COMUNE DI MONASTEROLO DEL CASTELLO

**Rettifica parziale in seguito a ricognizione
cartografica di dettaglio delle Aree “a rischio
idrogeologico molto elevato” in Loc. Monasterola-
Valle Spirola a Monasterolo del Castello**

-Relazione tecnica-

Aggiornamento ai sensi del parere RL_RLA00Z1_2016_1503

7_ CARTA P.A.I.

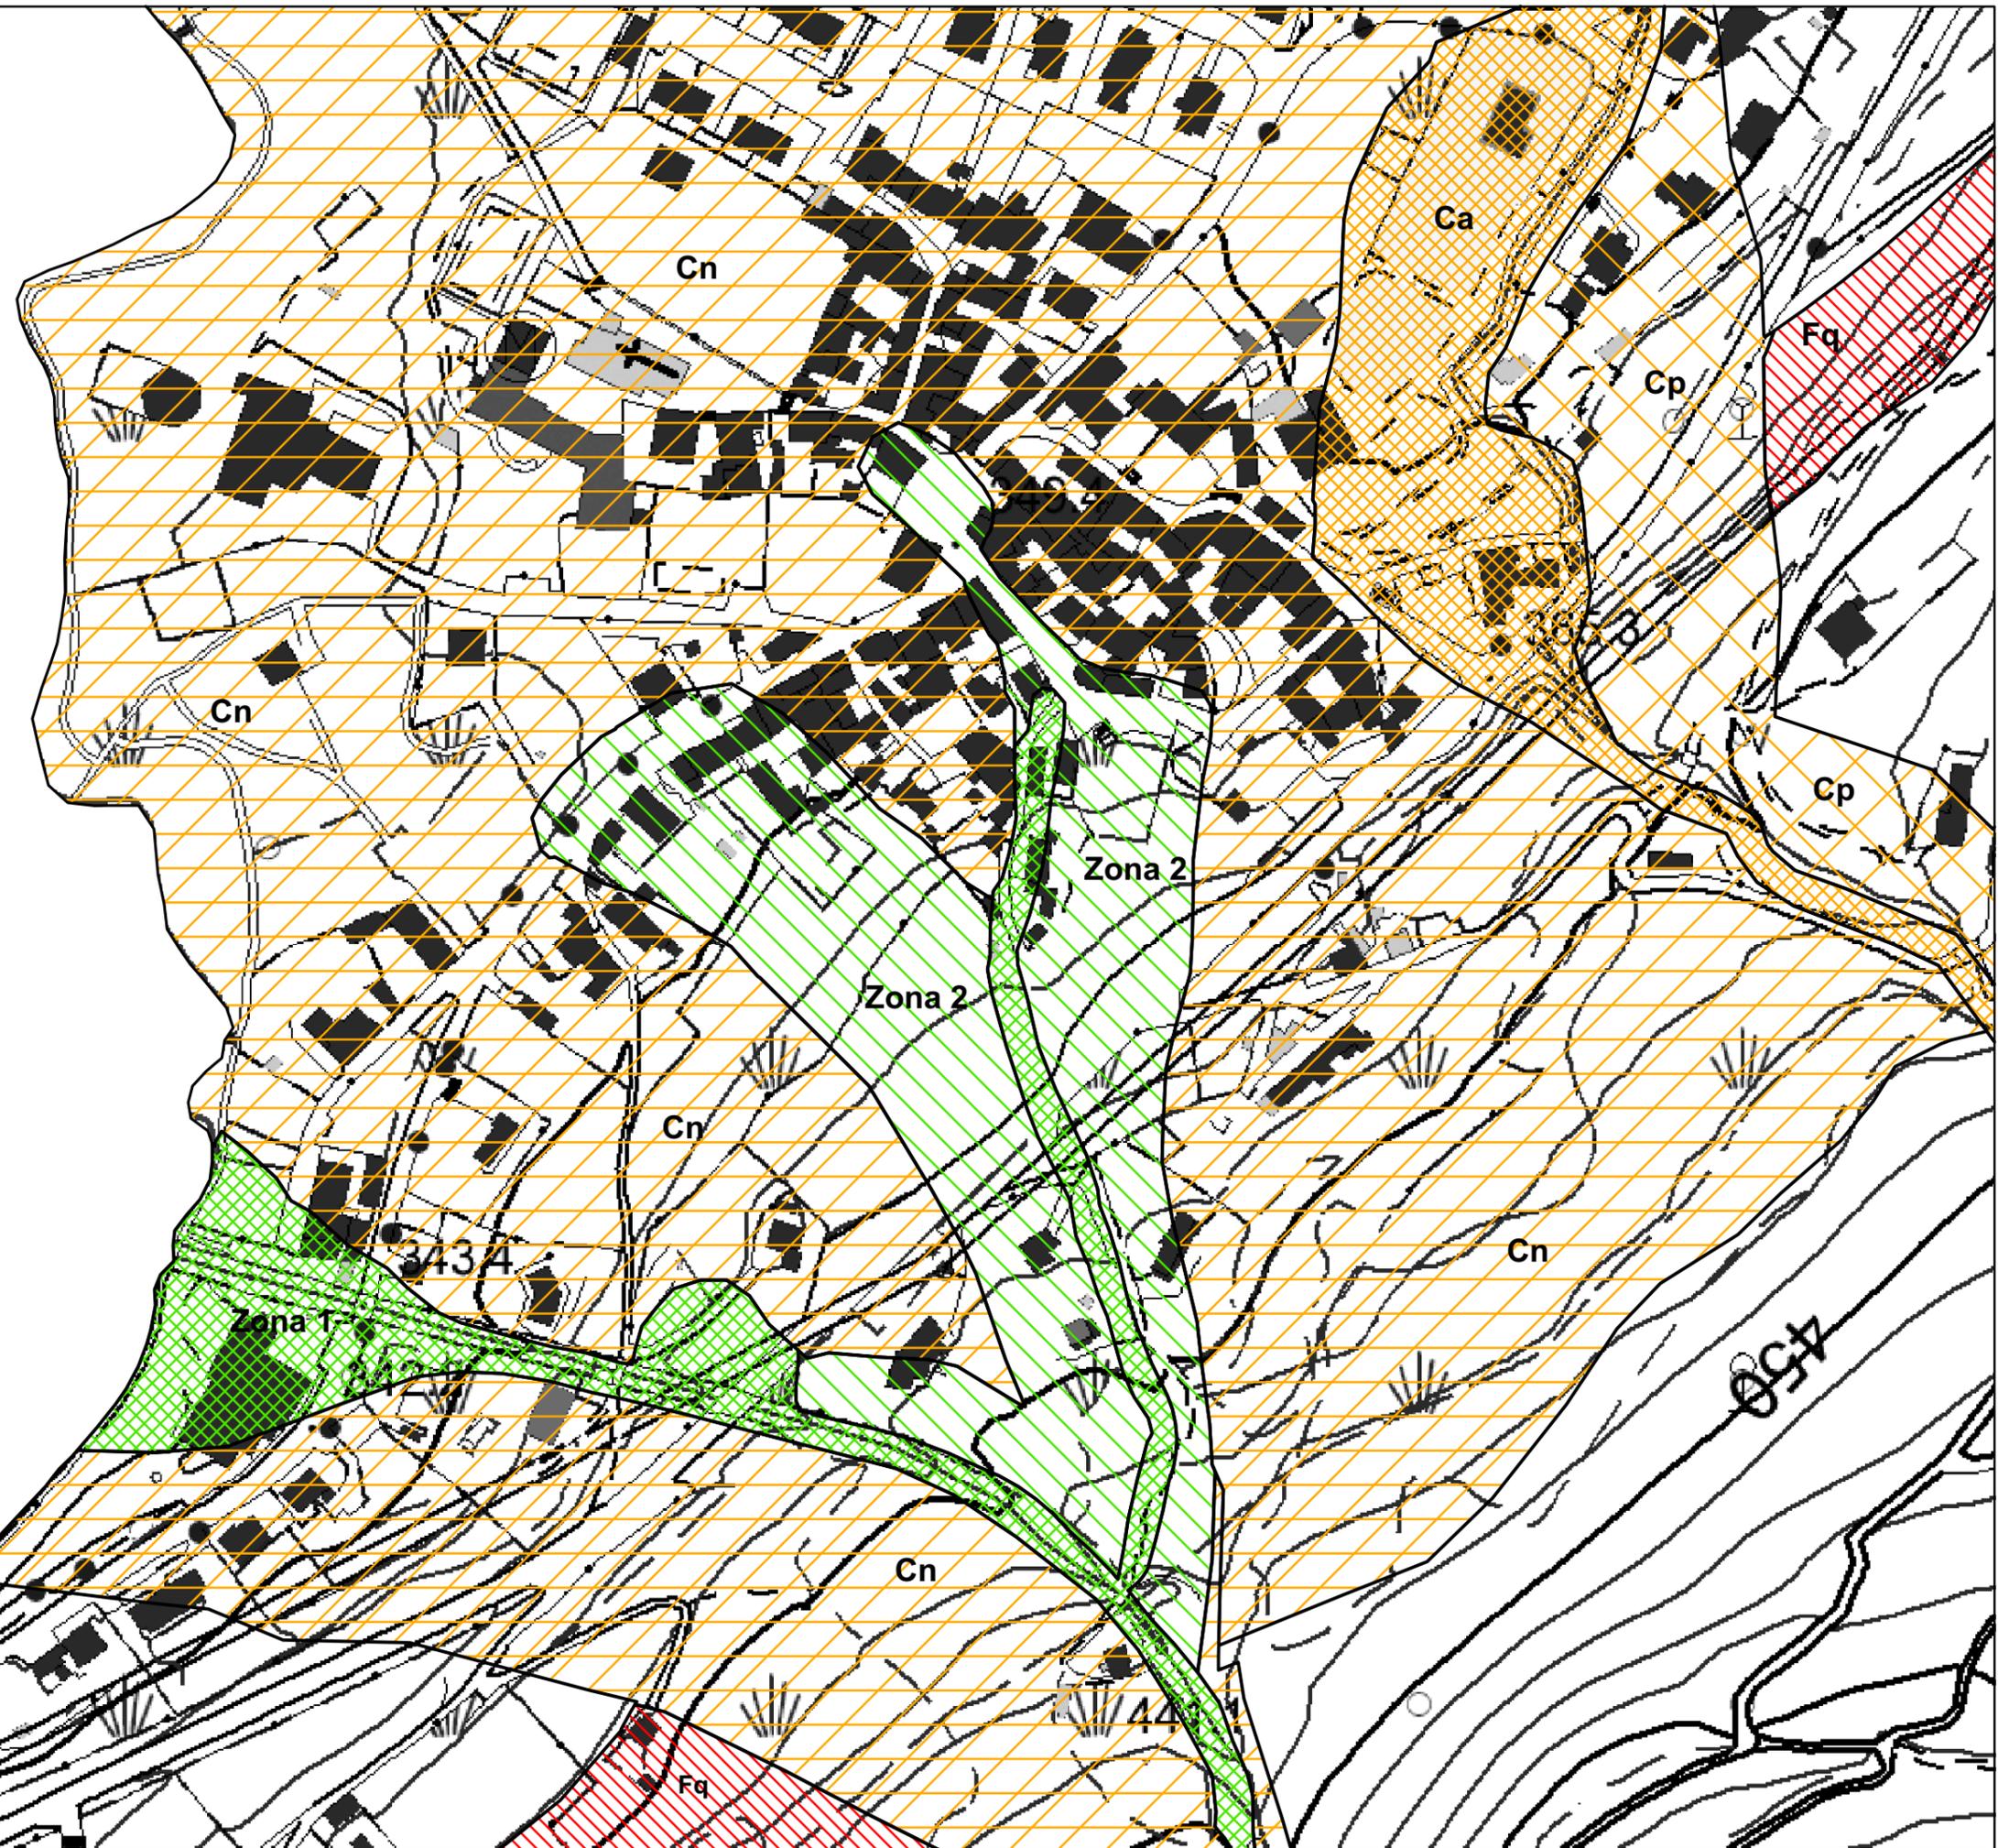
Dall'esame di tutta la cartografia di tale ambito si evince che una porzione di territorio inserita nella perimetrazione originale "zona 2", negli studi geologici succedutisi nel tempo è sempre stata considerata in zona 1, e come tale figura anche nel Geoportale della Regione Lombardia: trattasi dell'area ubicata in destra idrografica del tratto occidentale della Valle della Spirola, appena a valle della strada provinciale.

Si chiede quindi di correggere definitivamente anche tale errore.
